## SERVICE INFO – INA 0011

# Optiske forskelle på strammerulle 531 0565 30

Billede 1: 531 0565 30 (gammel)

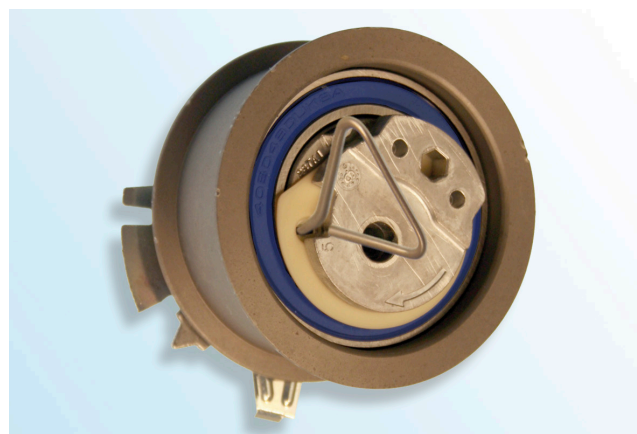
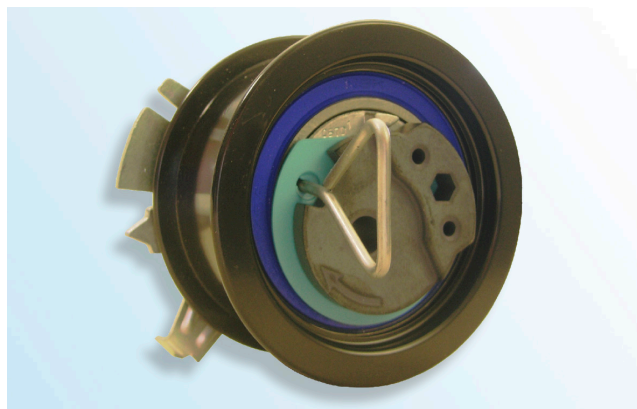
- Excentrik af pressestøbt aluminium
- Overfladelag zink-fosfor (lysbrun)
- Brun eller blå lejepakning

Indenfor rammerne af fortsat udvikling af vores produkter har vi modificeret strammerulle 531 0565 30. Nærværende serviceinformation giver en forklaring på optiske egenskaber af den "gamle" og "nye" specifikation.

- Excentrik af sinteret metal
- Overfladelag E-Coat (sort)
- Blå kuglepakning

Strammerullens "gamle" specifikation kan fortsat bruges og monteres i overensstemmelse med oplysninger fra køretøjfabrikanten!

Ved montering af den "nye specifikation" skal man passe på, at strammerullens overflade ikke ødelægges!
